Замовед № 4

Дне 01.10.2012г. след посещение на място и замозаване с действителното състояние на терена на обекта, при което в определени участъци има големи наводни, които не са открити в проекта наредбата;

ВРЪЗКА М/У ФУНДАМЕНТ И ЦОКЪЛ

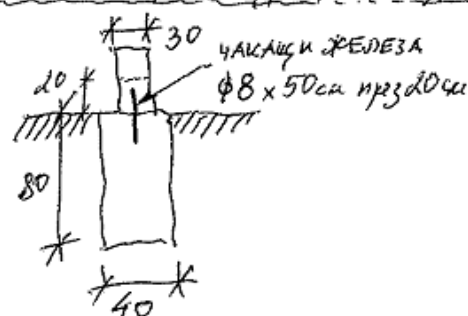
АРМИРАНЕ НА ЦОКЪЛА

ПРИ $H > 40$ см ЦОКЪЛА
ДА СЕ АРМИРА С КРЕЖА
Ф 6 с МОДУЛ 20x20 см

СКИЦА ЗА ПРЕДОЛЯВАНЕ НА ДЕФОРМАЦИЯТА

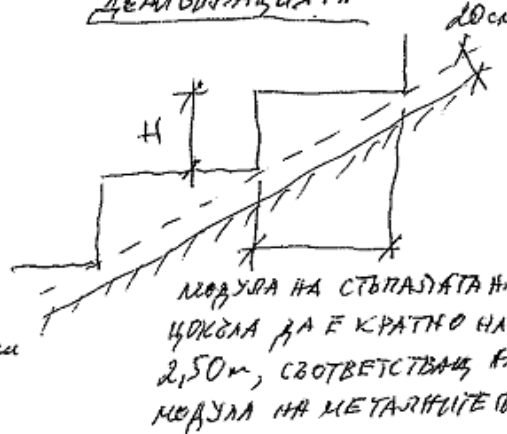
1. За преодоляване деформацията на терена цокъла (борда) на оградата да се издигне по силите посочени по-долу

МОДУЛ НА СЪПАДАТА НА
ЦОКЪЛА ДА Е КРАТНО НА
2,50 м, СЪОТВЕТСТВАЩ Е
МОДУЛ НА МЕТАЛИТЕ
